Informacja o ZMIANIE PARAMETRÓW TSR Grybów g. Kamienna

Sprawa **Informacja o ZMIANIE PARAMETRÓW instalacji, której emisja nie wymaga pozwolenia.**

Zmiana parametrów dotyczy instalacji: **TSR Grybów g. Kamienna**

Analiza wpływu zmian częstotliwości instalacji na zmianę zasięgu pola elektromagnetycznego.

1.3. Charakterystyka pionowa DVB-T

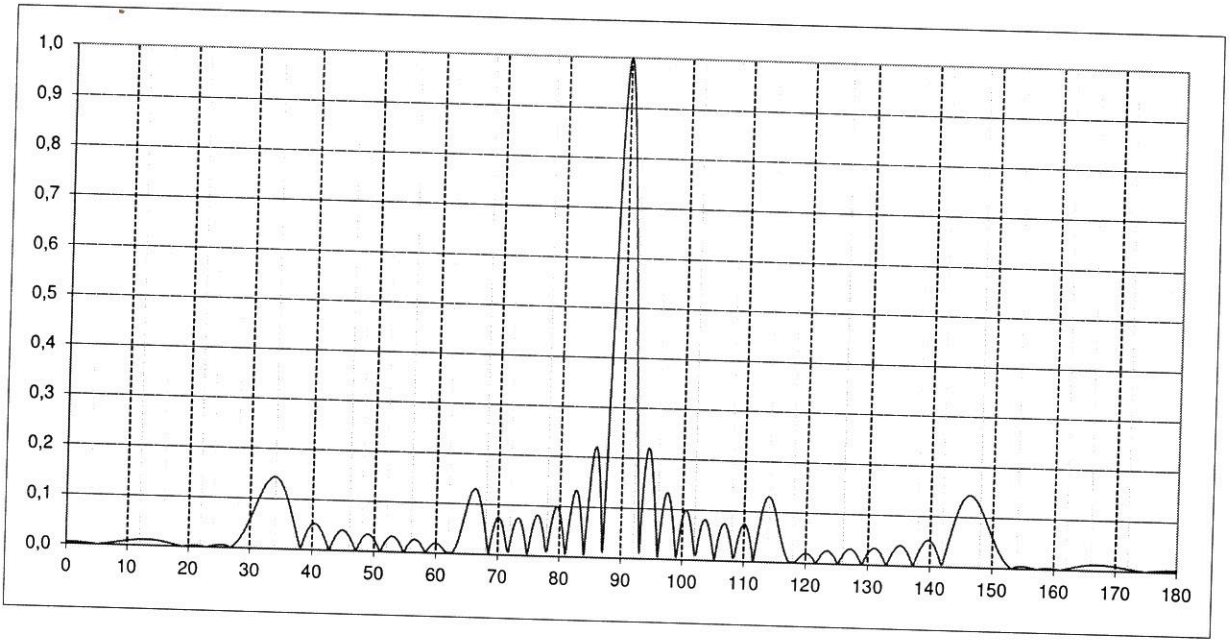
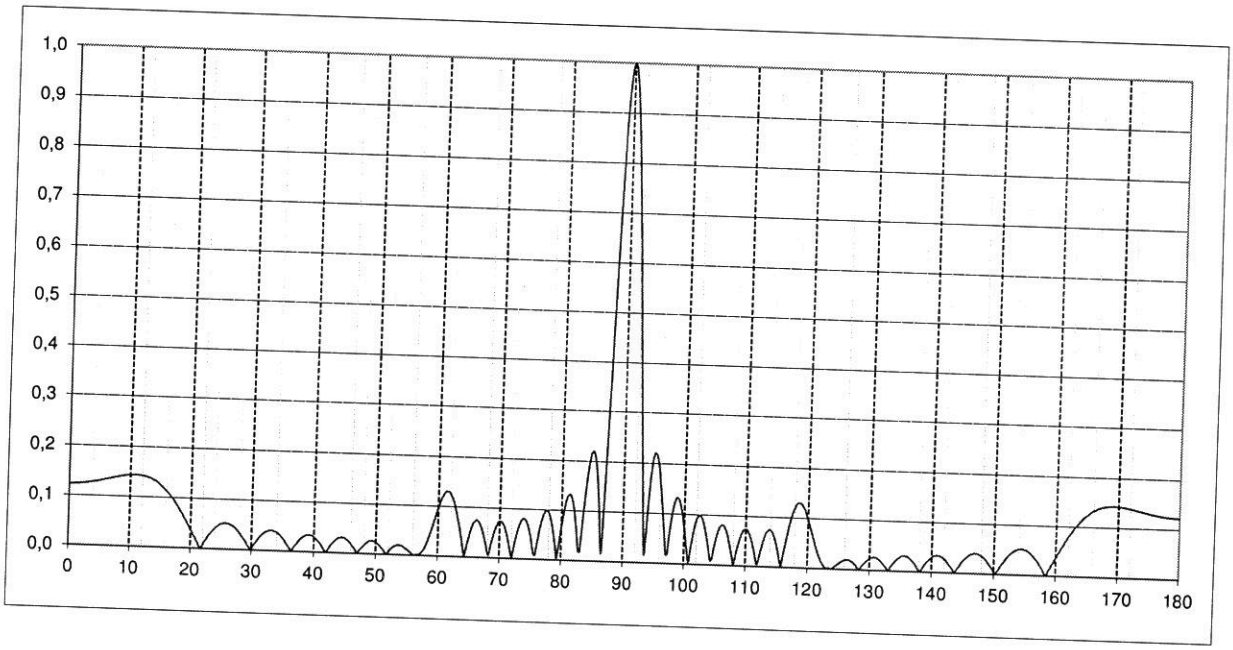
Zmianie ulega częstotliwości pracy DVB-T MUX 3, która zmienia się z 706 MHz na 482 MHz i nie zalicza się do zmian istotnych w instalacji oraz nie powoduje zmian w rozkładzie lub natężeniu pola elektromagnetycznego

2. OPRACOWANIE WYNIKÓW OBLICZEŃ

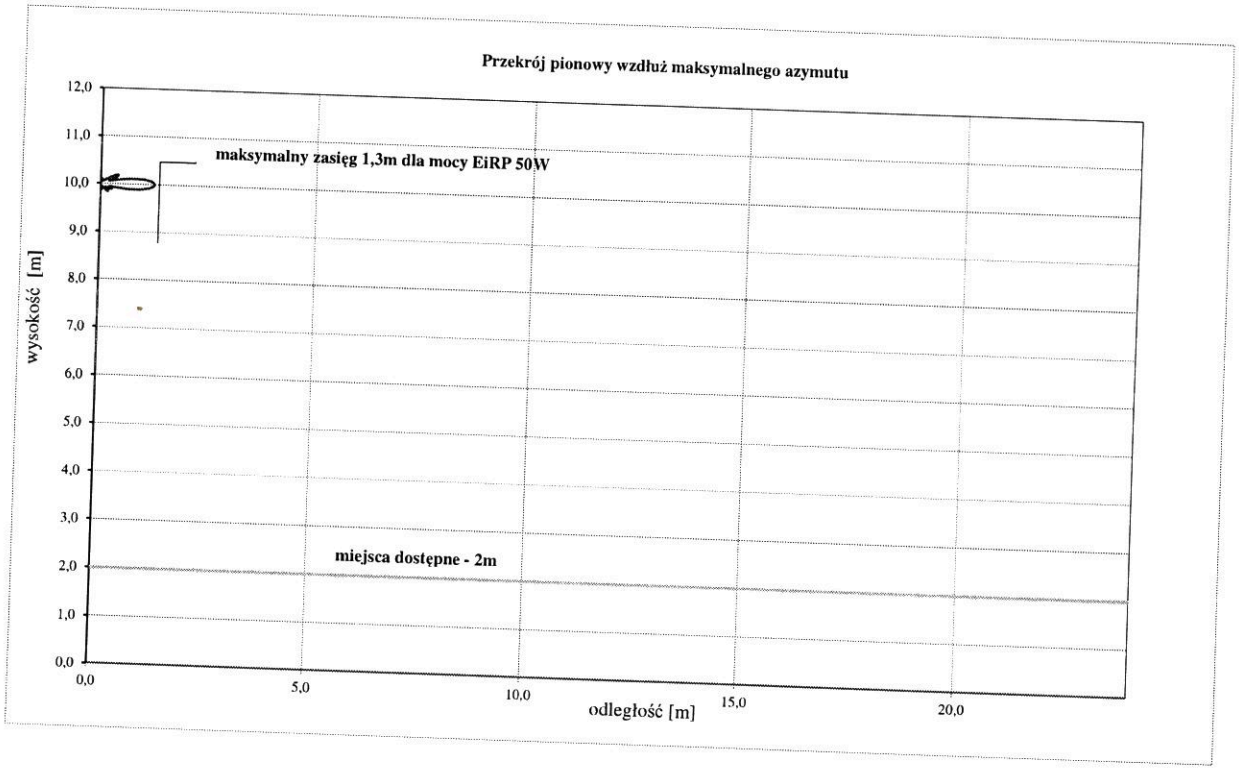
Zmiana częstotliwości o co najmniej 100 MHz spowoduje zmianę w zasięgu PEM wyłącznie dla listków bocznych. Zmiana będzie w zakresie kilku procent względem stanu pierwotnego. W przeliczeniu na zasięg wyrażony w jednostce długości oznacza, że zmiana częstotliwości spowoduje zmianę zasięgu listków bocznych jedynie o kilka centymetrów względem stanu początkowego.

Należy podkreślić, że zmiana ta jest niemożliwa do zmierzenia zgodnie z metodyką określoną w Rozporządzeniu Ministra Klimatu z dnia 20 lutego 2020r. (tj. Dz. U. 2020 r., poz. 258).

W związku z powyższym należy uznać, że zmiana częstotliwości nie wpływa na zmianę zasięgu pól elektromagnetycznych.
